**Kulla kinnistu projekteerimistingimuste
eelnõu kooskõlastamine märkustega lisa
„Ristumiskoha ehitamise nõuded“**

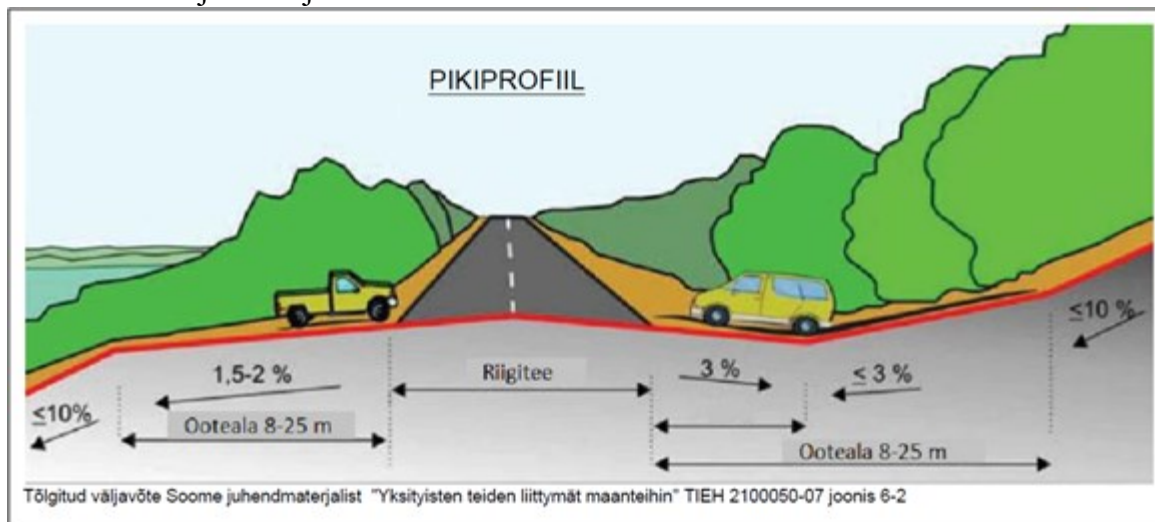
1. Ristumiskoht projekteerida riigiteele nr 21108 Lõmala-Kaugatoma tee vahemikku km 8,33-8,34 (väljavõttel sinise joonega).
